Rep No B21005

高圧気中負荷開閉器用梱包箱 仕様変更のお知らせ

添付資料
高圧気中負荷開閉器用梱包仕様の変更

(1) 外装仕様変更

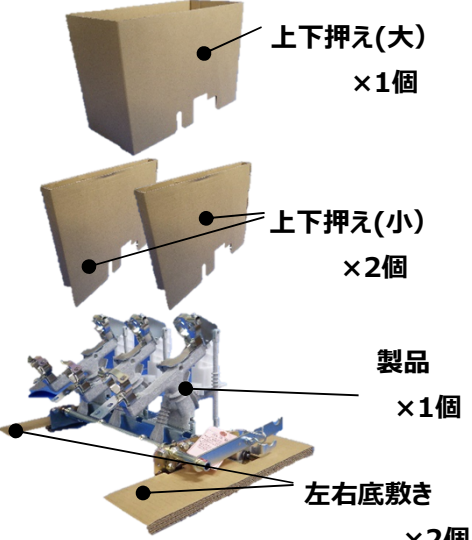
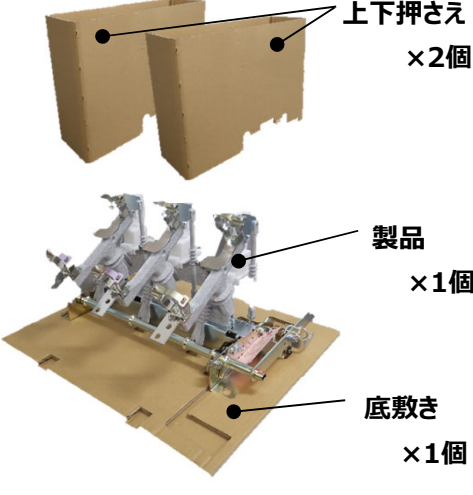
従来品	変更品
 <p>①外形寸法:L×W×H [mm] 613×443×352 ②板厚:5mm</p> <hr/> <p>③手掛け穴:穴のみ</p> 	 <p>①外形寸法:L×W×H [mm] 600×480×360 ②板厚8mm</p> <hr/> <p>③手掛け穴:穴と折り返し有り</p>

従来品	変更品
<p>緩衝材×5個</p>  <p>上下押え(大) ×1個 上下押え(小) ×2個 製品 ×1個 左右底敷き ×2個</p> <p>外装箱×1個</p>	<p>緩衝材×3個</p>  <p>上下押さえ ×2個 製品 ×1個 底敷き ×1個</p> <p>外装箱×1個</p>
